改善箇所説明図

キーシリンダー断面図

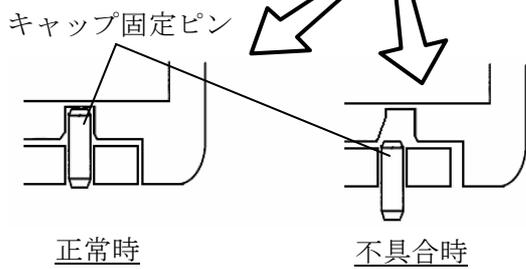
基準不適合発生箇所

施錠装置において、キーシリンダーキャップ固定ピンの圧入が不適切なものがあつたため、ピンが抜けてキャップが外れるものがある。そのため、そのまま使用を続けると、キーシリンダー内部の部品が抜け出し、最悪の場合、走行中にかじ取り装置の施錠装置が作動して、操舵できなくなるおそれがある。
